Revizní zpráva č.RE-25-0445

Revize elektrická instalace MŠ Švendova, Švendova 1127, 500 03, Hradec Králové

Příloha č.1 – soupis zjištěných závad – fotodokumentace

1. Místnost měření plynoměř

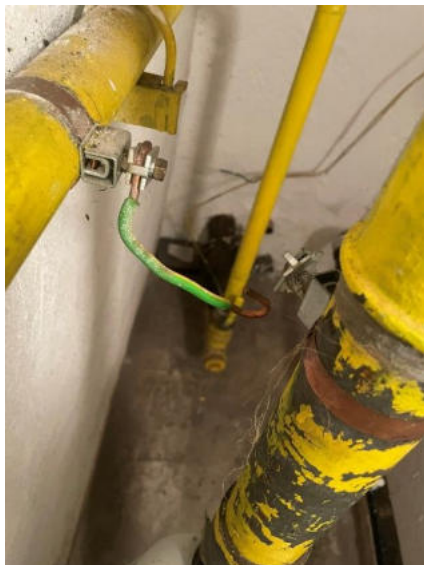
Nesrovnalost s dokumentací ex zóna označení a protokol vnějších vlivů.

3 2320 ČSN EN 60079-0 ed.4 čl. 24:3

7. Místnost pro uklid 1NP

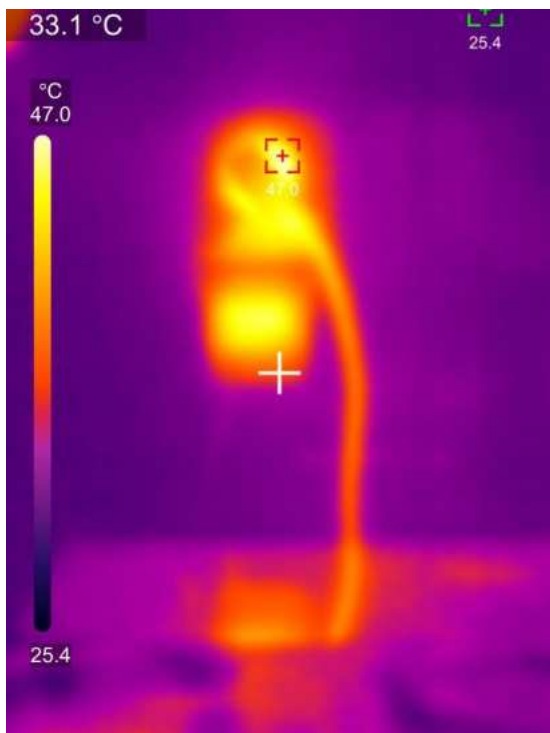
Obnažené vodiče vedoucí do osvětlení

33 2000 ČSN 33 2000-4-41 ed.2 A.1:

montáž vodičů do krabice a
z ní připojit svítidlo

13. Šatna personál volná Zás 230/16A

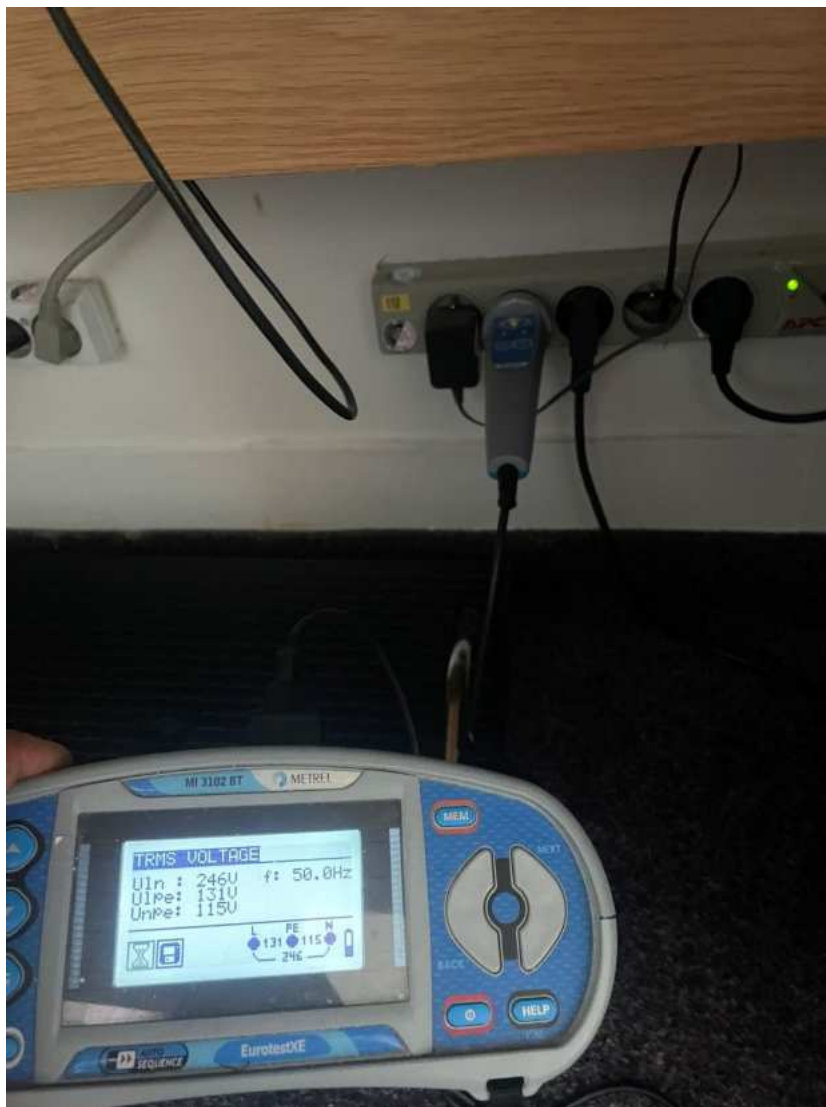
Volná zásuvka 230/16A

33 2000 ČSN 33 2000-1 čl.132.1N2:
